# RENESAS TECHNICAL UPDATE

製品分類	MPU&MCU	発行番号	TN-SH7-A700A/J	Rev.	第1版
題名	SH7280 グループハードウェアマニュアル誤記訂正		情報分類	技術情報	
適用製品	<ul style="list-style-type: none"> <li>・ SH7280 グループ</li> <li>・ SH7243 グループ</li> </ul>	対象ロット等	関連資料	<ul style="list-style-type: none"> <li>・ SH7280 グループハードウェアマニュアル (RJJ09B0366-0100(H))</li> </ul>	
		全ロット

上記適用製品のハードウェアマニュアルにおいて、誤記がございましたので、訂正のご連絡を致します。  
 詳細は、以下をご参照ください。

「16章 シリアルコミュニケーションインタフェース(SCI)」 16.4.2 調歩同期式モードの動作の図 16.4 シリアル送信のフローチャートの例 の(3)を以下のように修正します。

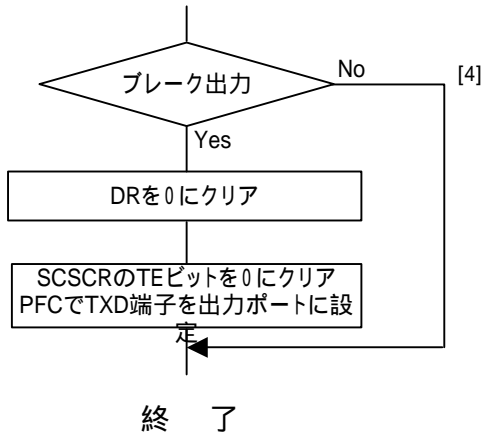
- (3) シリアル送信の終了時にブ레이크を出力：  
シリアル送信時にブ레이크を出力するときには、SCSPTR  
の SPB0DT ビットを0にクリアし、SPB0IO ビットを1に  
セットした後にシリアルコントロールレジスタ  
(SCSCR)の TE ビットを0にクリアしてください。

(3) シリアル送信の終了時にブ레이크を出力：  
シリアル送信時にブ레이크を出力するときには、SCSPTR  
のSPB0DTビットを0にクリアした後にシリアルコントロールレジスタ  
(SCSCR)のTEビットを0にクリアしてください。

「16章 シリアルコミュニケーションインタフェース(SCI)」 16.4.5 マルチプロセッサシリアルデータ送信の図 16.16 マルチ  
プロセッサシリアル送信のフローチャートの例を以下のように修正します。

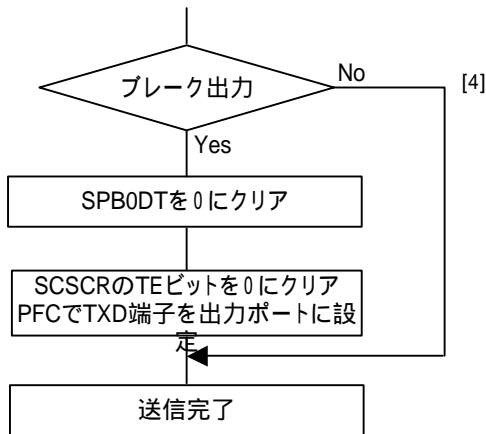
[4] シリアル送信の終了時にブ레이크を出力：  
シリアル送信時にブ레이크を出力するとき  
は、  
ポートのデータレジスタ(DR)を0にクリア  
した後にSCSCRのTEビットを0にクリアし、  
PFCでTXD端子を出力ポートに設定します。

[4] シリアル送信の終了時にブ레이크を出力：  
シリアル送信時にブ레이크を出力するとき  
は、  
シリアルポートレジスタ(SCSPTR)のSPB0DT  
ビット  
を0にクリアした後にSCSCRのTEビットを0に  
クリア
